**Avis en date du 6 février 2019
de la Mission régionale d'autorité environnementale d'Île-de-France
sur le projet de construction d'un ensemble immobilier sur le site
Découflé à Chilly-Mazarin (Essonne)**

Synthèse de l'avis

Le présent avis porte sur le projet de construction d'un ensemble immobilier mixte sur le site industriel Découflé à Chilly-Mazarin (Essonne). Il intervient dans le cadre d'une demande de permis de construire.

Illustration 2 : présentation de l'orientation d'aménagement et de programmation « site Découflé » (PLU de la commune de Chilly-Mazarin)

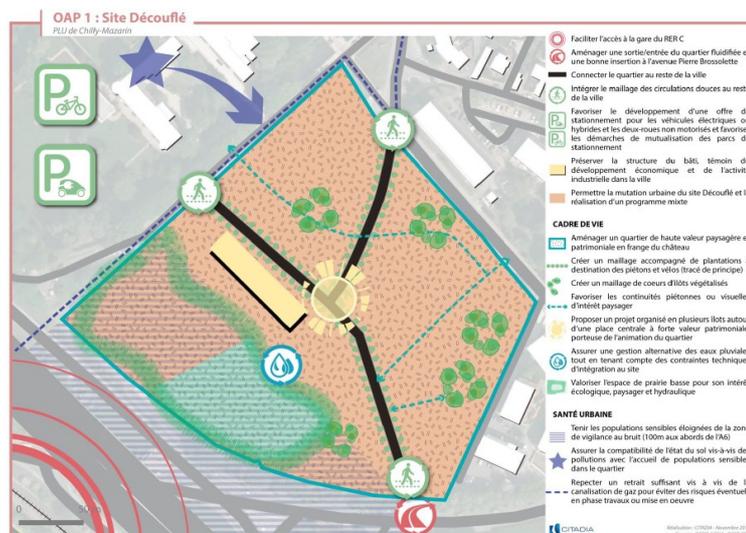
La MRAe avait donné le 29 mars 2018 son avis⁴ sur la révision du PLU en formulant des recommandations sur la prise en compte du bruit et de la pollution de l'air dus à l'autoroute A6, notamment sur le site Découflé.⁵ La recommandation relative à la largeur de la bande de vigilance au bruit dans l'OAP ne paraît pas avoir été prise en compte dans le PLU approuvé.

« Ainsi la MRAe recommande de porter la largeur de la bande de vigilance au bruit à au moins 130 mètres dans l'OAP relative au site Découflé »

Illustration 5 : localisation des îlots et des usages EI p 28

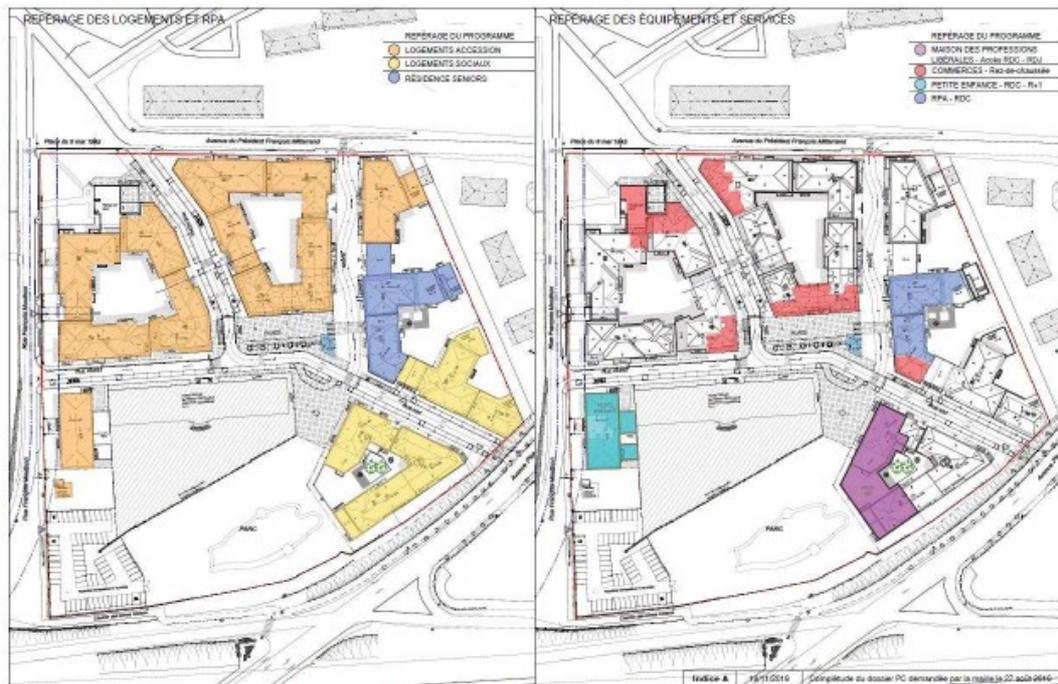
L'étude d'impact n'indique pas si d'autres choix d'implantation des bâtiments ont été étudiés pour limiter l'exposition des populations à de telles nuisances, en particulier pour les logements prévus au sud est du projet, pour le centre pour la petite enfance et pour le groupe scolaire.
